LuK Service Info

Part Nr. 228 0093 11 – 280/280mm TGU6

TB1101

Info: New design / Neues Design / Nouvelle conception / Nuevo diseño / Nuovo disegno / Nuovo segno

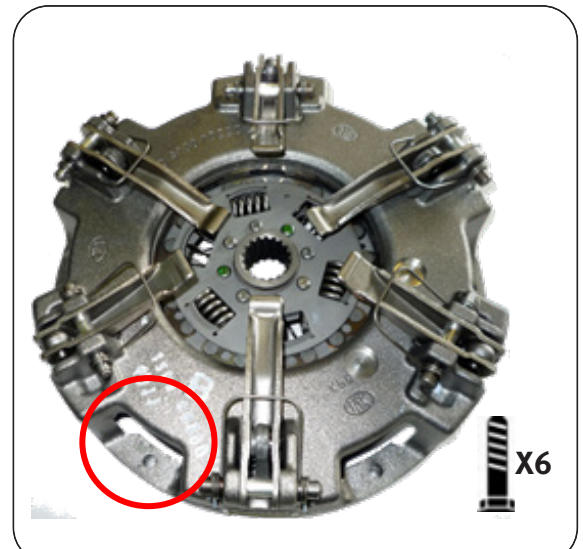
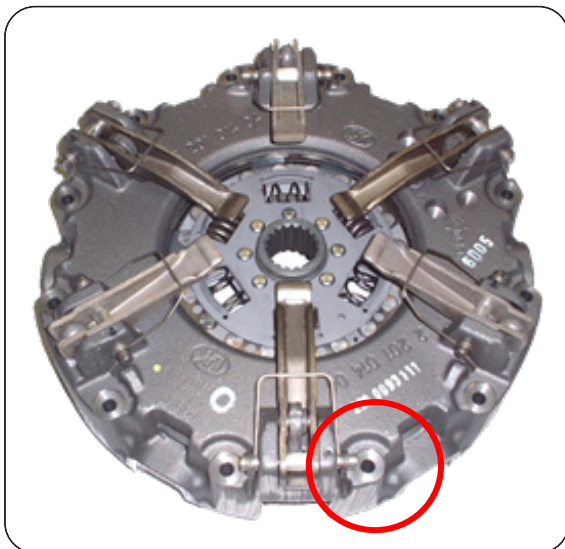
This new design utilises the latest clutch technology, using a vented housing for improved cooling and heat dispersal. Fully interchangeable with existing clutches with no modifications required to vehicle or flywheel. A new fixation bolt set 411 0164 11 6 x M8 x 1,25 x 50mm + Conical washer is supplied with new designs to accommodate the lower housing.
